日本原子力研究開発機構  
大洗研究所(北地区)に係る  
核燃料物質使用変更許可申請書への  
コメント回答

令和4年2月21日

日本原子力研究開発機構 大洗研究所  
高温ガス炉研究開発センター  
高温工学試験研究炉部

指摘事項No.11へのご回答

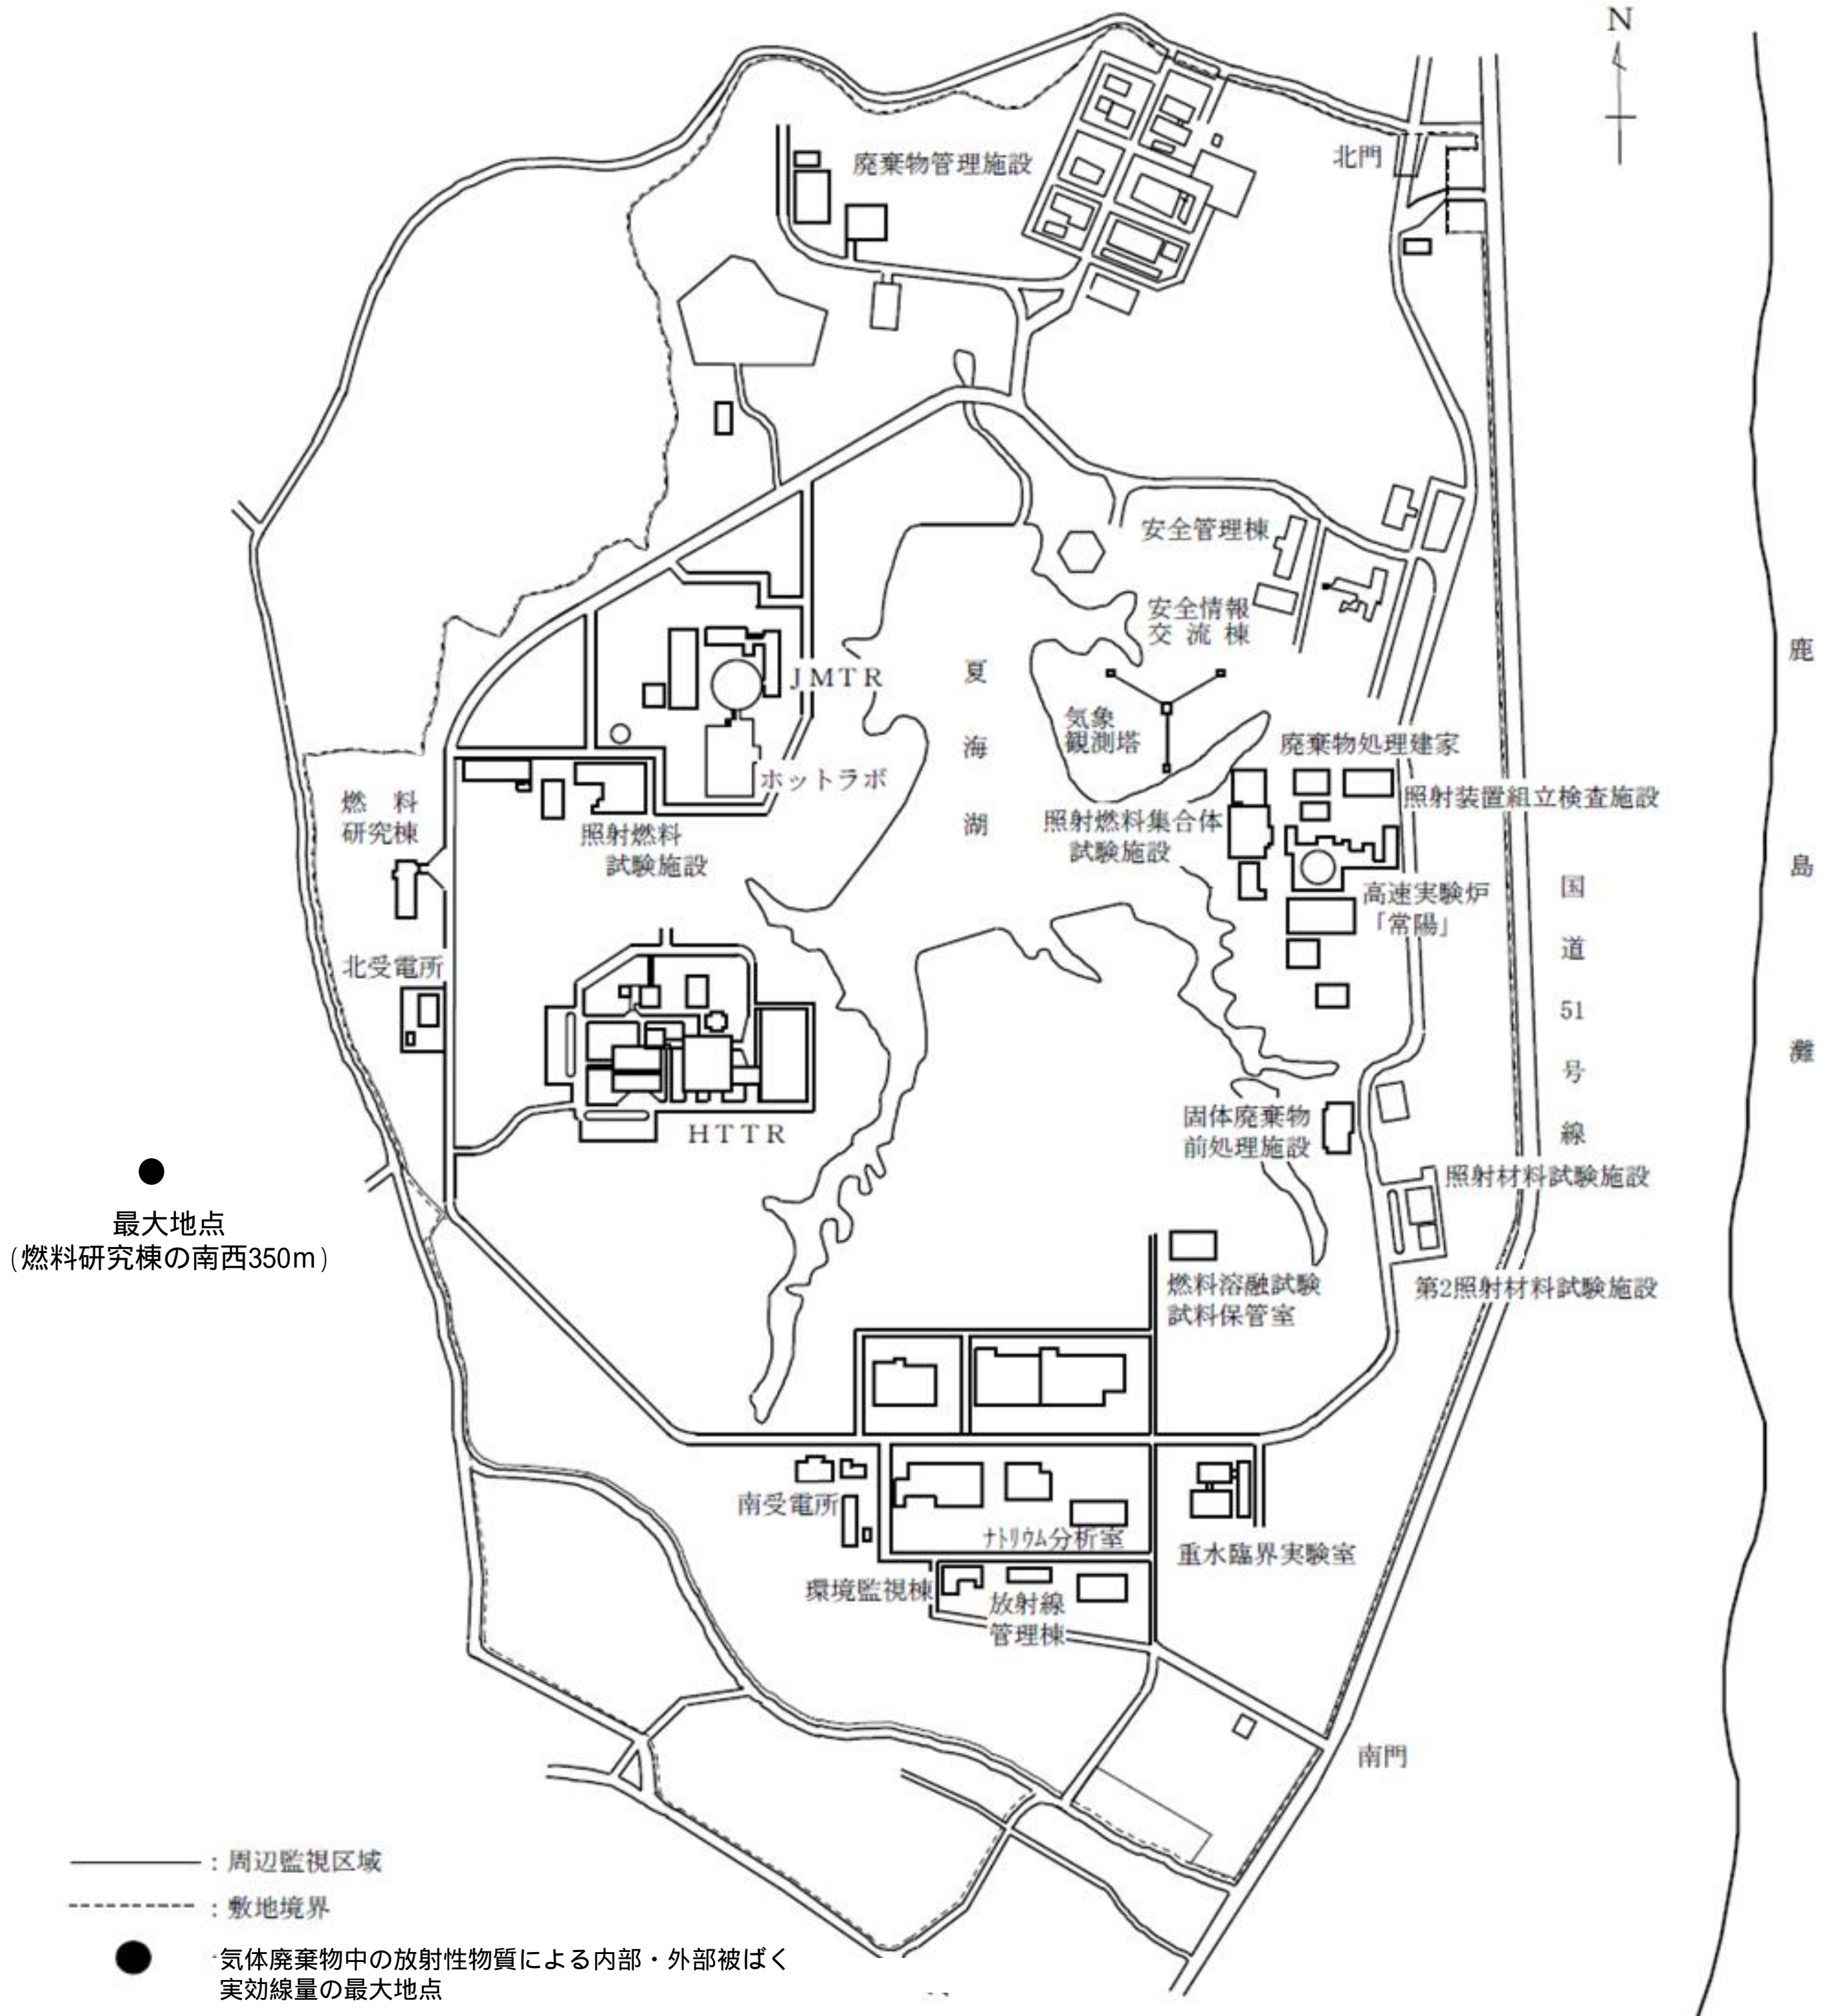
気体廃棄物中の放射性物質による内部・外部被ばく実効線量の最大地点を地図上で示すこと。
